## Bescheid

über die Änderung der  
allgemeinen bauaufsichtlichen Zulassung/  
allgemeinen Bauartgenehmigung  
vom 24. Januar 2022

**Nummer:**  
**Z-10.49-836**

**Sandwichelemente "FD-", "FP-" und "FV eco" nach DIN EN 14509 mit einer Mineralwolle-Kernschicht zwischen zwei Stahldeckschichten; für Wand- und Dachkonstruktionen**

Anlage 4.3a

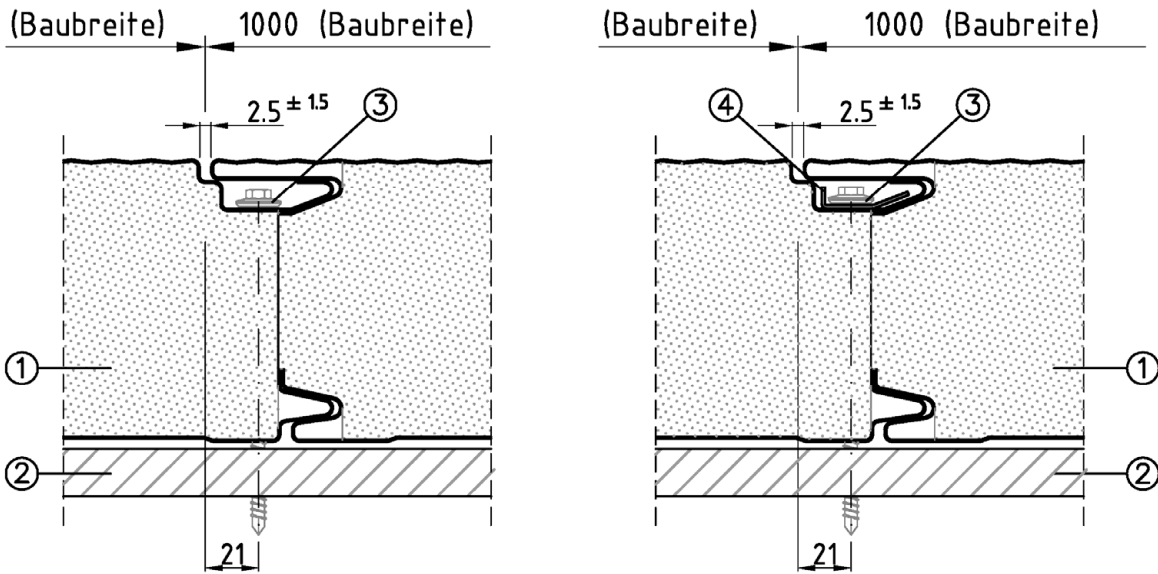
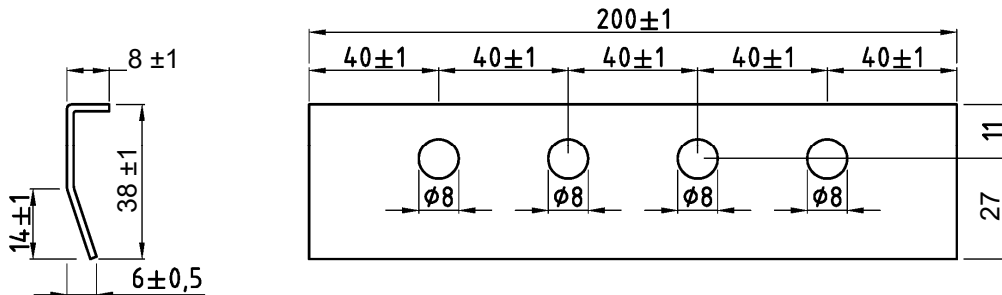
Die Anlagen 2.2 und 4.3 der allgemeinen bauaufsichtlichen Zulassung/ allgemeinen Bauartgenehmigung werden ersetzt durch die geänderten Anlagen 2.2a und 4.3a dieses Bescheides.

Die Befestigung muss der Anlage 1.3.2 und den Angaben der Anlage 2.2a entsprechen.

Schraubenabstände	untereinander e	zum Bauteilrand e <sub>R</sub>
Senkrecht zur Spannrichtung (siehe Darstellung)	Baubreite	in der Fuge – in der Sicke des Deckbleches: e <sub>R</sub> = 13 mm (siehe Anlage 1.3.2)
Parallel zur Spannrichtung	Stützweitenabstand	≥ 50 mm bzw. ≥ 120 mm siehe Anlage 2.2a

**Lastverteiler:** t = 1,5 mm ± 0,1 mm

Der Lastverteiler muss den Angaben des Abschnittes 2.1 entsprechen.
